Ruj. Kami : (2) dlm.PPS 14/7/M75 Jld 2
Tarikh : 24 Februari 2019

**MARINE DATA COLLECTION AND HYDRAULIC MODELLING FOR THE PROPOSED
PENAMBAKAN KAWASAN LAUT SELUAS 400 EKAR UNTUK CADANGAN PEMBANGUNAN
BERCAMPUR- CAMPUR, KAWASAN BANDAR XLVI DAERAH MELAKA TENGAH, MELAKA
SECARA PENGSWATAAN UNTUK YAYASAN MELAKA.**

- Ulasan Akhir Laporan Kajian Hidraulik

Rajah 1 : Lokasi kawasan penambakan

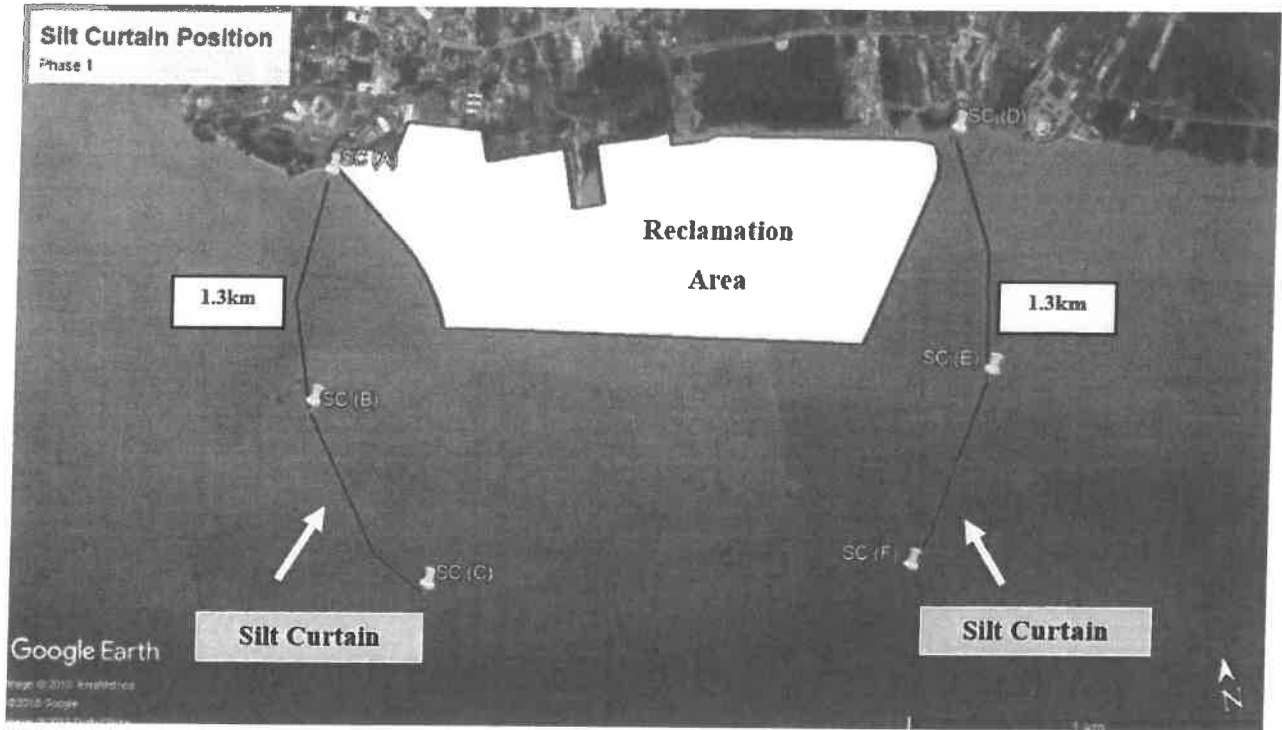
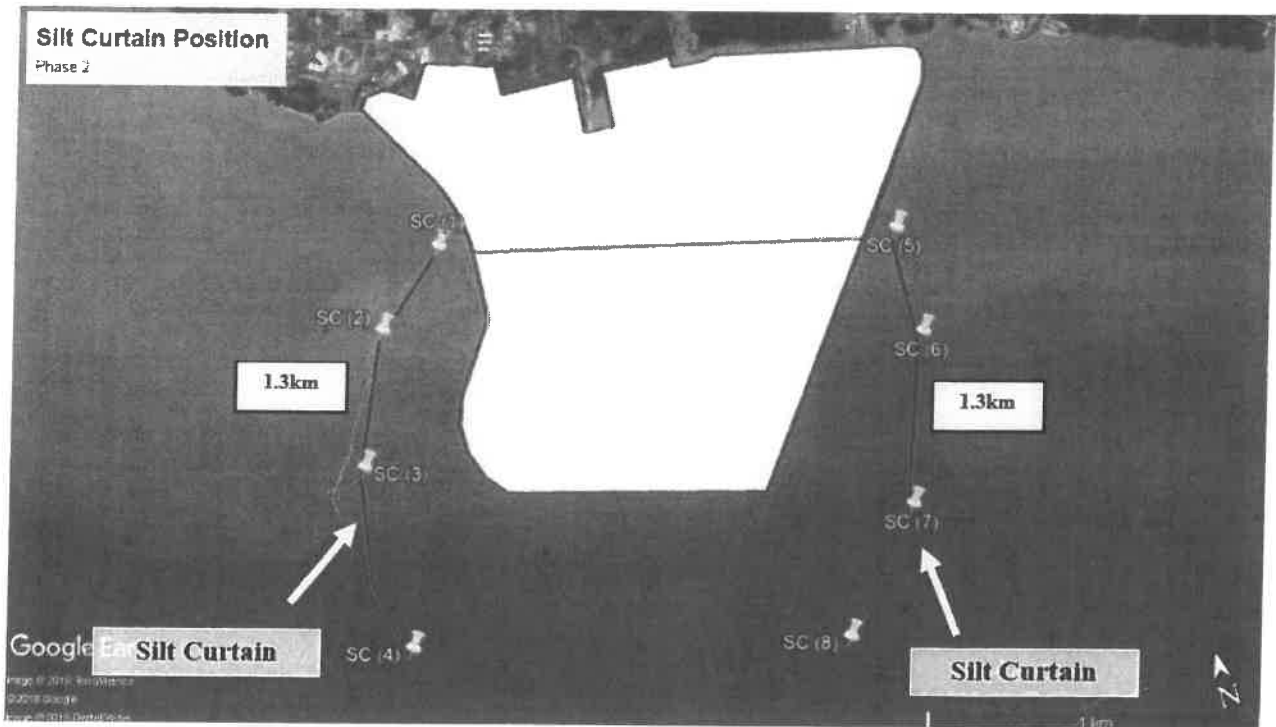
- i. Kelulusan kajian hidraulik ini adalah bagi kerja-kerja:
 - Penambakan laut seluas 400 ekar

Pelan lokasi dan kawasan projek serta maklumat penambakan ini adalah seperti di **Lampiran 1**.

Rajah 3 : Konfigurasi pemasangan silt curtain

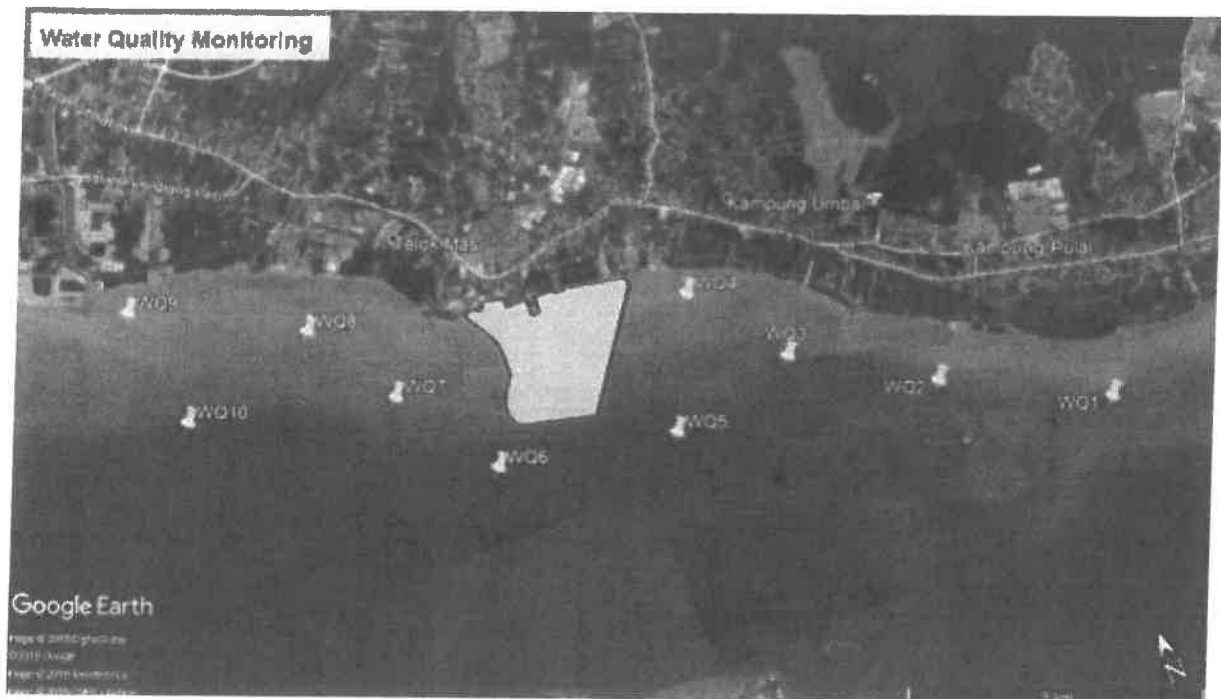
- iii. Penggerak Projek tanpa gagal hendaklah memastikan bahawa cadangan projek tersebut **TIDAK** akan memberikan impak negatif kepada kawasan sekitar projek terutamanya terhadap reseptor sensitif yang dikenalpasti. Pemasangan dan penyelenggaraan "*silt curtain*" termasuk pemantauan terhadap serakan sedimen hendaklah dilaksanakan bagi memastikan kerja-kerja yang dilaksanakan tidak memberi impak negatif kepada kawasan tersebut seperti yang dinyatakan di **Lampiran 2**.

Rajah 7 : Kaedah penambakan

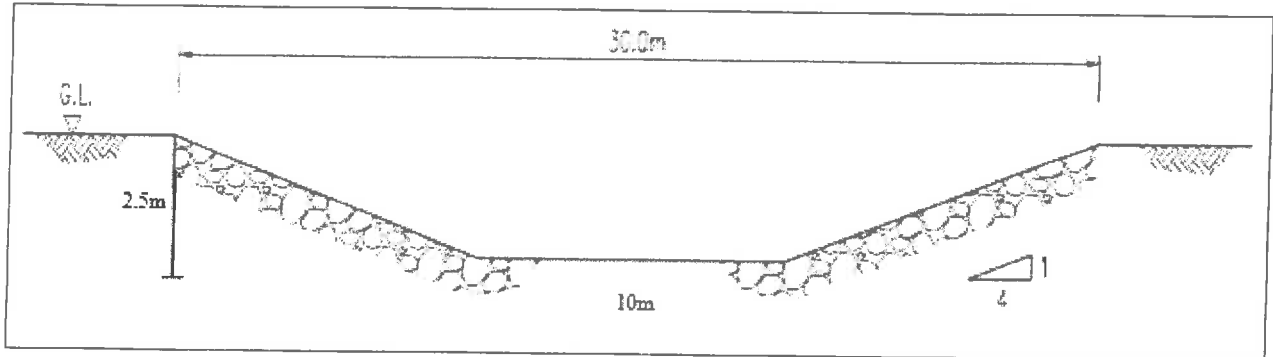
- iv. Penggerak projek hendaklah memastikan kerja-kerja penambakan adalah mematuhi kaedah seperti yang dinyatakan di **Lampiran 3**.
- v. Penggerak Projek hendaklah **membina dan menyiapkan *perimeter bund* yang stabil SEBELUM** kerja-kerja penambakan dijalankan. Penggerak projek hendaklah memastikan bahawa ***perimeter bund*** ini sentiasa stabil agar bahan tambakan tidak terserak keluar daripada kawasan tambakan yang akan menyebabkan pemendapan di kawasan sekitar tambakan.

Figure 1 : Extend of shoreline monitoring programme

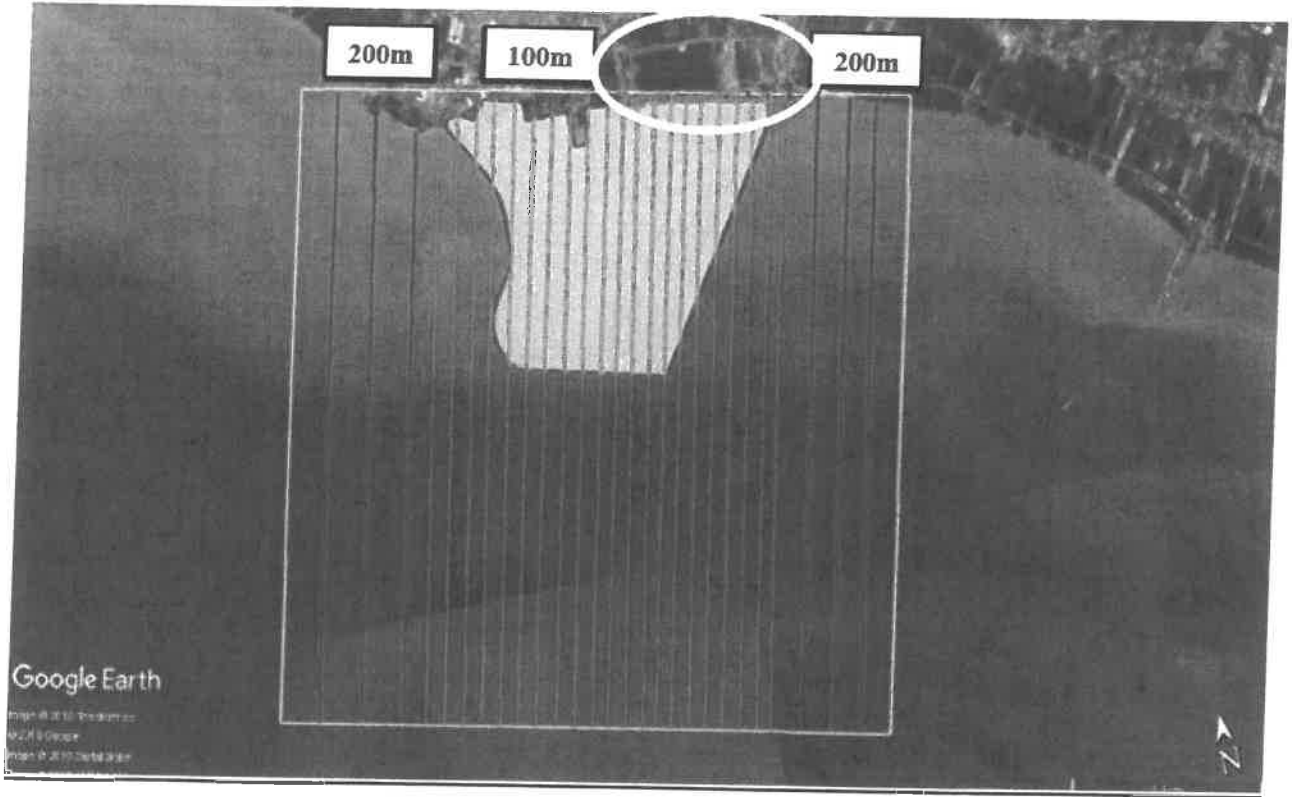
- c) The survey lines are designed in two different intervals such as 100 meter intervals and 200 meter intervals. Erosion and deposition pattern of the coastal morphology need to be monitored using topographical and hydrographic survey. The extend of the shoreline monitoring are shown in figure 1 and 2. The coordinate of each survey lines given in figure 3.
